COMMISSIONE TECNICA PNRR-PNIEC

Oggetto: [ID_VIP 8074], denominato "Assoro_2", per una potenza pari a 181,17 MW, unito alle relative opere di connessione alla RTN, da realizzarsi nei Comuni di Assoro (EN), Raddusa (CT), Aidone (EN) ed Enna (EN)

Richiesta di integrazioni

Linea AT di collegamento SSEU-SE (linea blu). La linea rosa delimita le province di Enna e Catania

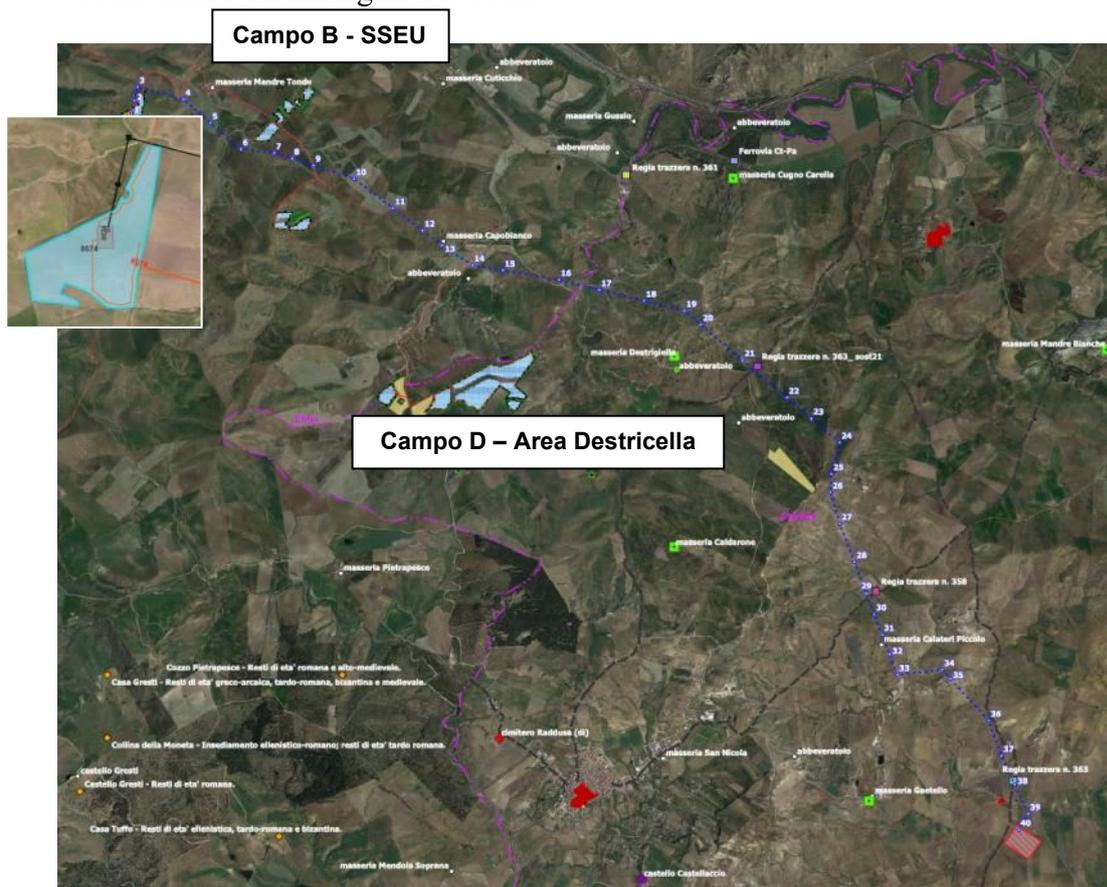
1.1 In considerazione del significativo impatto ambientale - in particolare sulle componenti paesaggio e avifauna - prodotto dall'elettrodotto aereo in AT di collegamento per circa 15 km alla stazione di Terna, come evidenziato anche dalla Regione Sicilia nelle osservazioni Prot. MITE/0163996 del 28/12/2022, si chiede di valutare, fornendo gli elaborati progettuali e il relativo studio di impatto ambientale, una revisione del layout dell'impianto e del cavidotto MT ed AT:

- a) spostando la SSEU dall'attuale posizione (Campo Fotovoltaico B) ad una nuova collocazione all'interno del Campo Fotovoltaico D ricadente interamente all'interno dell'Area E "Destricella"; tale nuova collocazione consentirebbe di eliminare una parte di elettrodotto aereo AT 150 kV riducendo al massimo possibile la sua lunghezza, come indicato nella figura sottostante:
